Zienswijzennota Ontwerp- Verkeersbesluit voor het verwijderen van de verkeersregelinstallatie (VRI) en stopstrepen op het kruispunt Middenweg – Toermalijn en het instellen van een inhaalverbod op de Middenweg (tussen de Noorderinslag en Alandsdam) te Leusden.

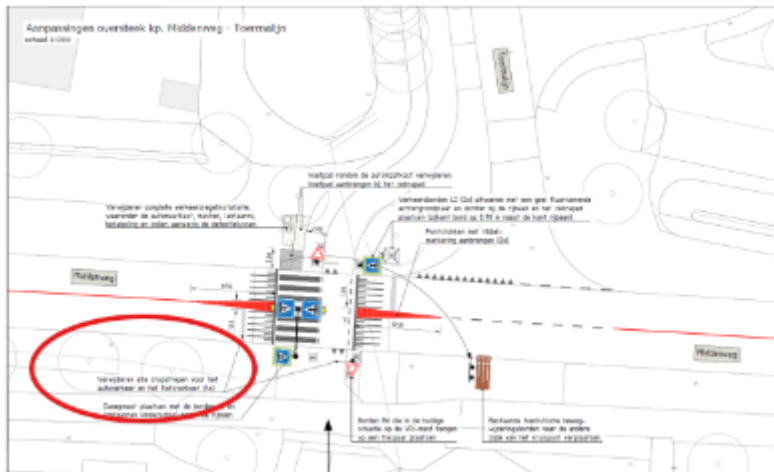
Ik heb vandaag kennis genomen van het verkeersbesluit om de verkeerslichten bij het kruispunt Middenweg – Toermalijn te verwijderen. Ik heb tegen dit voornemen geen bezwaar. Ik ben wel benieuwd of er nog een extra stap genomen kan worden het kruispunt overzichtelijker te maken. Door de bomen/struiken langs de kant van de weg zijn naderende voetgangers vanuit de auto nauwelijks zichtbaar. Zou het mogelijk zijn deze te verwijderen of te vervangen door andere beplanting? Het gaat om de volgende bomen/struiken:

Hoewel zicht geen onderdeel is van het verkeersbesluit, hebben we hierover meerdere reacties gekregen. Daarom hebben we besloten om te onderzoeken of verbetering mogelijk is. We verwachten de resultaten hiervan binnenkort.

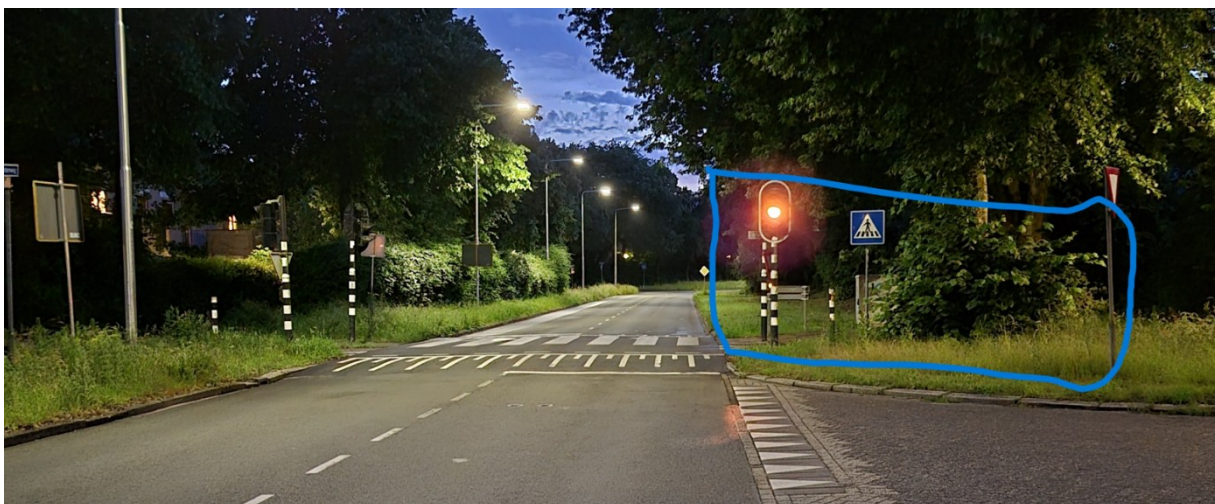
Het zou fijn zijn als elk object wat afleidt van het zien/waarnemen van een fietser of voetganger (verkeersbord rechts, bord richting Jacco, elektriciteitskastje, palen), er niet op deze plek zijn. Doordat dit oplicht en als het ware de ogen verblind zie je de mensen niet meer.

En begroeiing die te dicht doorloopt naar de oversteekplaats zou misschien ook wat verder weg zijn.

En de uitgroei op de tweede foto bij de boom zou volledig weg moeten.

U ging al naar de verlichting kijken. Dat is goed. Zowel op de plek waar met wacht, als tijdens het oversteken, wordt 's avonds als men donkere kleding draagt, slecht gezien.

De bruine toeristische bewegwijzeringsborden worden verplaatst. Ook verdwijnt de kast waar de aansturing van het verkeerslicht in zit, daarmee wordt het zicht beter. De oversteekplaats zelf wordt straks verlicht waardoor het niet nodig is de bomen te snoeien. De bosschage is kort genoeg om tijdig een voetganger te kunnen zien.
